Dotyczy przetargu nieograniczonego na: „Budowę krytej pływalni wraz z zagospodarowaniem terenu w ramach zadania pn.: "Basen miejski przy ul. Chyliczkowskiej”.

Pytania - Pakiet 16

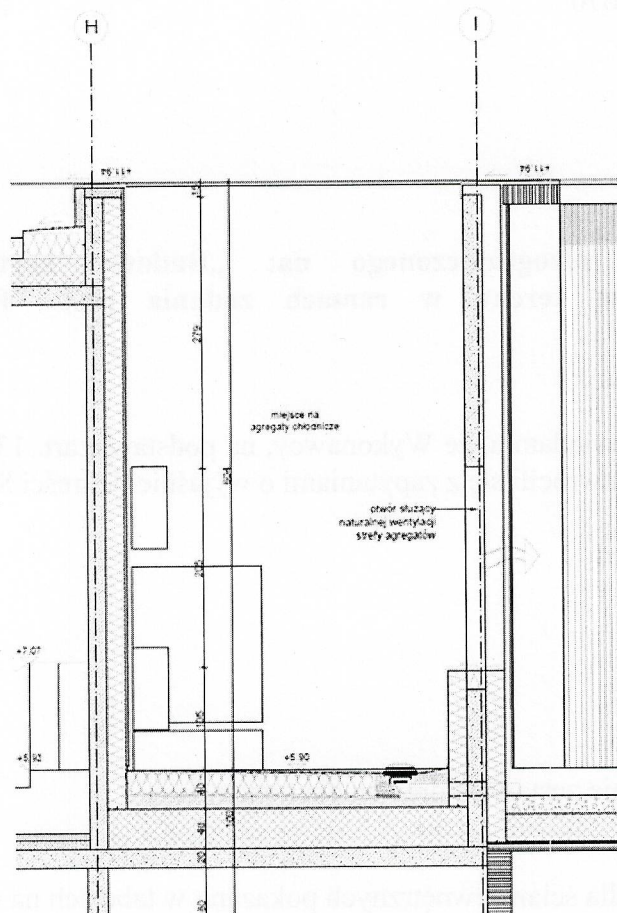
„Prosimy o udostępnienie zestawień drewna dla konstrukcji.”

Zestawienie płyt CLT, dla ścian zewnętrznych pokazano w tabelach na rysunkach 4612, 4613; płyty CLT dla stropu w poz. +5,10 (wierzch trybun) pokazano na rys. 4614. Zbiórcze zestawienie ilości drewna klejonego (rygle, słupy), wyspecyfikowane zostały w przedmiarze robót - poz. 200,201,202. Poszczególne elementy pokazano na rysunkach 4600, 4601,4602 (rzuty), 4610. 4610 (dźwigary), 4614, 4615 (ściany szkieletowe), 4611 (pomost przy zjeździe) oraz na rysunkach szczegółów połączeń (4603,4604-słupy; 4605 (połączenia elementów fasady); 4606, 4607, 4608 (szczegóły belek). Ilości elementów można określić w oparciu o w/w rysunków. Szczegółowe zestawienie elementów z drewna klejonego wynika z projektu warsztatowego. Powyższe rysunki zostały załączone do dokumentacji udostępnionej na stronie prowadzonego postępowania 9 maja 2024 roku wraz z Odpowiedziami na pytania 5 – 09.05.2024 r.

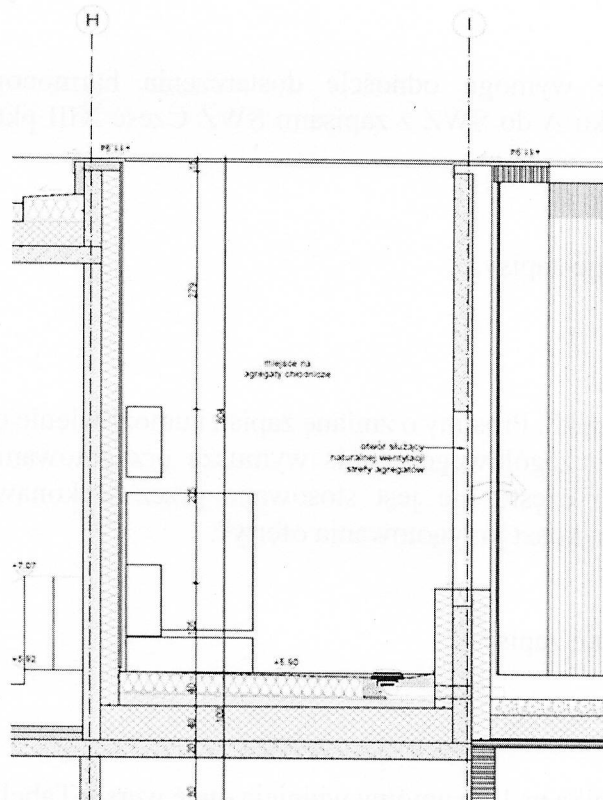
„Prosimy o określenie warstw przekrojowych stropu nad poziomem 0 w osiach H-I/13-15”

Należy przyjąć następujące warstwy: Warstwa wyrównująca – styropian EPS 45cm .Warstwa spadkowa nadbetonu 10-15cm Styrodur 20cm .Hydroizolacja – 2x papa bitumiczna. W ramach odpowiedzi na pytania oferentów zamieszczono rewizję rysunku P2001_PW_A_S_-_1024_A z naniesioną powyższą informacją. Dla warstwy wyrównującej należy przyjąć EPS 200. Styrodur 20cm został przyjęty w celu umożliwienia montażu zaprojektowanego systemu odwodnienia oraz w celu zagwarantowania zwiększonej wytrzymałości mechanicznej biorąc pod uwagę obsługę serwisową urządzeń. Rewizja rysunku P2001_PW_A_S_-_1024_A z naniesioną powyższą informacją została załączona do dokumentacji i udostępniona na stronie prowadzonego postępowania 9 maja 2024 roku wraz z Odpowiedziami na pytania 5 – 09.05.2024 r.

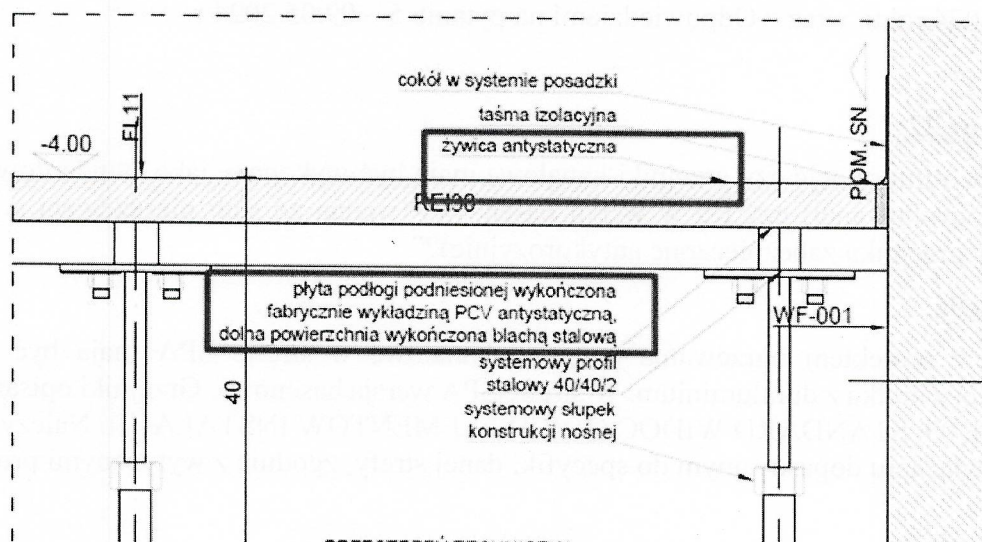
„Prosimy o podanie szczegółowych parametrów dla podłogi podniesionej FL11 tj np materiał płyty, klasa obciążenia.”

Rdzeń z silnie sprasowanej płyty wiórowej gr. około 4 cm, nasączony nietoksyczną żywicą formaldehydową, z krawędziami zabezpieczonymi taśmą z samogasnącego plastiku ABS. Wykończona PVC w wersji antyelektrostatycznej. Spodnia część płyty powleczona blachą stalową ocynkowaną. Klasa odporności ogniowej REI30. Konstrukcja nośna podłogi wykonana ze stali ocynkowanej. Pod względem nośności podłoga musi być dostosowana do wagi czteropolowej rozdzielnicy SN, która wynosi około 800kg.

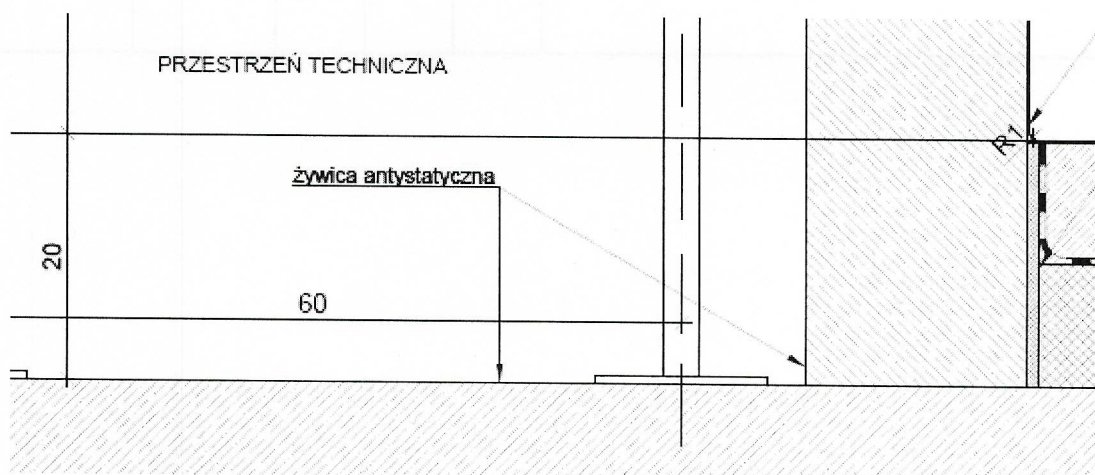
„Prosimy o potwierdzenie, że strop pod podłogą podniesioną należy wykończyć żywicą antystatyczną zgodnie z det. P2001_PW_A_FD_U1_1615”

Pod podłogą systemową należy wykonać żywicę antyelektrostatyczną. Zgodnie z załączoną do odpowiedzi rewizją rysunku P2001_PW_A_FD_U1_1615_A. Powyższe rysunki zostały załączone do dokumentacji udostępnionej na stronie prowadzonego postępowania 9 maja 2024 roku. wraz z Odpowiedziami na pytania 5 – 09.05.2024 r.

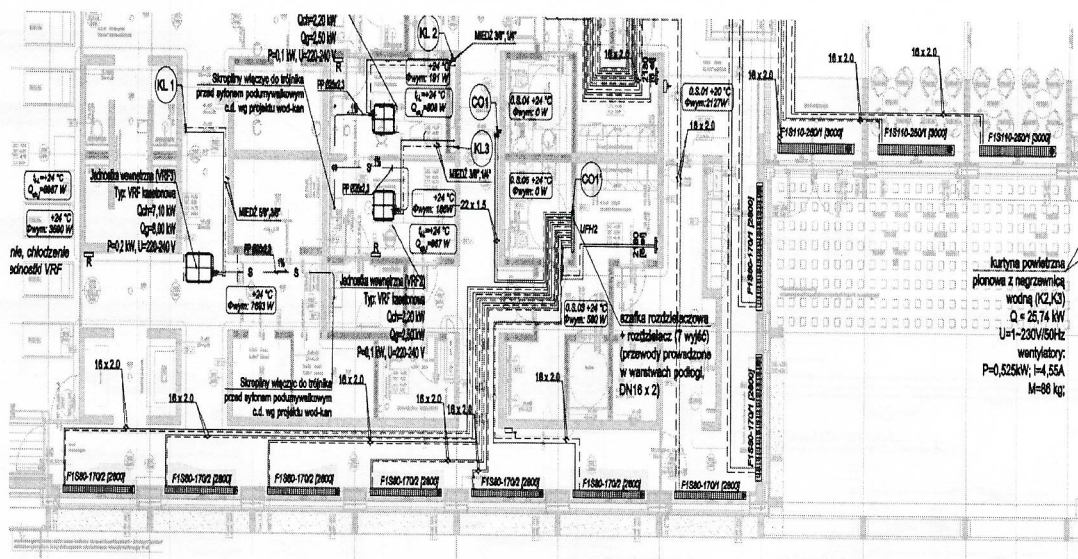
„Prosimy o informację czy grzejniki kanałowe mają być wykonane jako standardowe (wanna ze stali ocynkowanej) czy też w wersji basenowej (wanna ze stali nierdzewnej a pozostałe elementy grzejnika zabezpieczone antykorozyjnie)?”

Zgodnie z projektem ogrzewania grzejniki kanałowe w strefie SPA mają być w wersji basenowej z kratką z duraluminium. W strefie SPA wersja basenowa. Grzejniki opisane zostały w ramach 09_STANDARD WIDOCZNYCH ELEMENTÓW INSTALACJI. Należy wykonać je w rozwiązaniu dopasowanym do specyfiki danej strefy, zgodnie z wytycznymi producenta.

Grzejniki w strefie wejściowej w wersji Standard z kratką ze stali nierdzewnej.

grzejnik kanałowy ze stali ocynkowanej w wersji standard, wysokość 110 mm, szerokość 250 mm, długość 3000 mm, liczba silników 2; wanna grzejnika, odpowietrznik, otwory na odwodnienie wraz z syfonami. Elementy mocujące do podłoża, blacha mocująca podłączenie do instalacji c.o. Kratka poprzeczna zwijana ze stali nierdzewnej, listwa wykończeniowa	110	3000	250	3	szt.
				3	szt.
				3	szt.
grzejnik kanałowy ze stali ocynkowanej w wersji standard, wysokość 80 mm, szerokość 170 mm długość 2800 mm, liczba silników 2, wanna grzejnika, odpowietrznik, otwory na odwodnienie wraz z syfonami. Elementy mocujące do podłoża, blacha mocująca podłączenie do instalacji c.o. Kratka poprzeczna zwijana ze stali nierdzewnej, listwa wykończeniowa	80	2800	170	3	szt.
				3	szt.
				3	szt.
